Mission régionale d'autorité environnementale

**Avis délibéré de la mission régionale
d'autorité environnementale
Hauts-de-France
sur le projet de centrale photovoltaïque
à Trosly-Breuil (60)
*évaluation environnementale du 4 avril 2022***

n°MRAe 2022-6266

source étude d'impact page 131

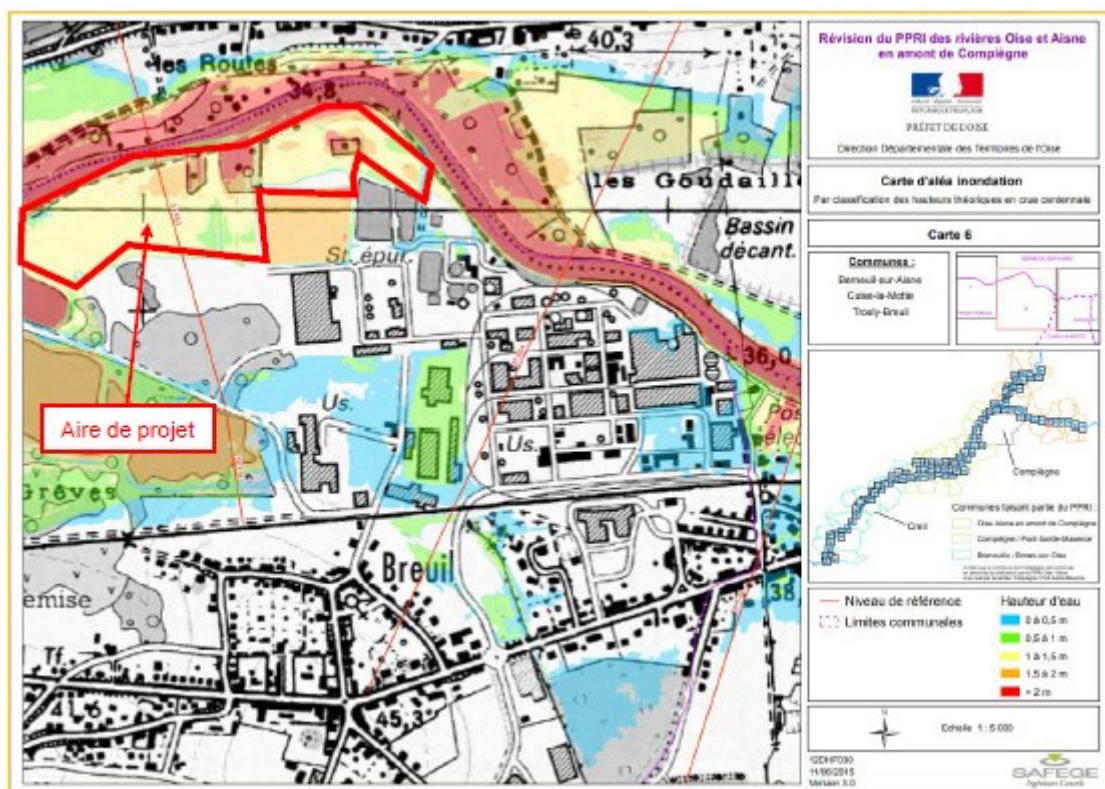
Le site de projet est en zone inondable du plan de prévention des risques inondations des rivières Oise et Aisne en amont de Compiègne (PPRi), avec une partie du site en zone rouge.

L'étude d'impact ne reprend pas le règlement de ce PPRi qui s'applique sur le site. Le règlement modifié du 25 février 1991 interdit toute construction et clôture en zone rouge. Le dossier doit être complété sur ce point.

L'autorité environnementale recommande de compléter l'étude d'impact d'une analyse de la conformité du projet au règlement du PPRi, et le cas échéant de modifier le projet pour permettre cette conformité.
